INFORME N° 00625-2021-SENACE-PE/DEIN

ASUNTO : Evaluación del Informe Técnico Sustentatorio para la "Cantera Mahuayani km 77+185 LD, del Proyecto Corredor Vial Interoceánico Sur Perú – Brasil, Tramo N° 2 Urcos – Puente Inambari", presentado por Concesionaria Interoceánica Sur – Tramo 2 S.A.

REFERENCIA : Trámite T-ITS-00065-2021 (17.03.2021)

FECHA : Miraflores, 05 de julio de 2021

Imagen N° 1: Área de intervención

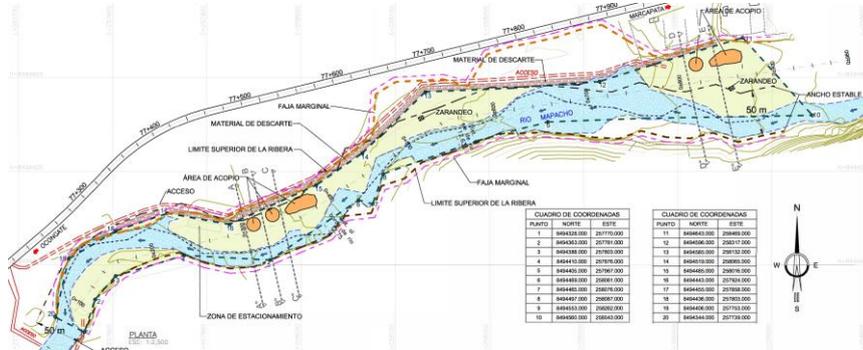
Se visualiza en el Plano de planta adjunto en el Anexo N° 6.4, que dos (02) de las cinco (05) áreas de acopio se superponen a flujos de agua continuo; al respecto, se deberá reubicar y precisar la ubicación de las nuevas áreas de acopio, considerando ubicarlas en zonas alejadas de lugares donde el nivel freático sea elevado, con la finalidad de no generar obstrucciones en el paso del agua. Tener en consideración la Resolución Jefatural N° 332-2016-ANA, Reglamento de Delimitación de la Faja Marginal.

El administrado señala: “se ha actualizado los acopios con la finalidad de que no se superpongan con el lecho mojado permanente”, de ello se verifica en el plano del Anexo 6.4. que los puntos de acopio se encuentran fuera de flujos de agua continuos.
